监 理 通 知 单

工程名称：平湖经济开发区资产管理有限公司一期 1027KWp 屋顶光伏发电项目

编号：PHJH-TZD-004

（支架螺丝没有紧固到位）

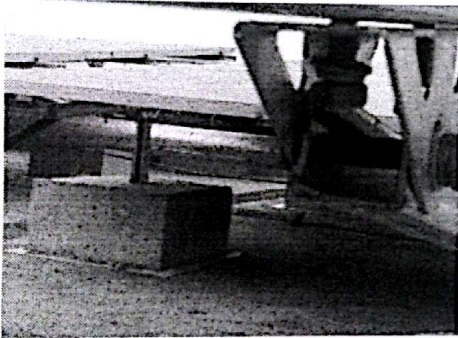
今（4月5日）我监理人员在中德厂区巡视施工情况时，发现屋面组件支架螺丝大部分没有紧固到位（如图）；组件压块没有压紧（如图）。现责令总包对以上缺陷问题立即整改处理，整改完成经自检合格后，通知监理项目部与建设方验收。
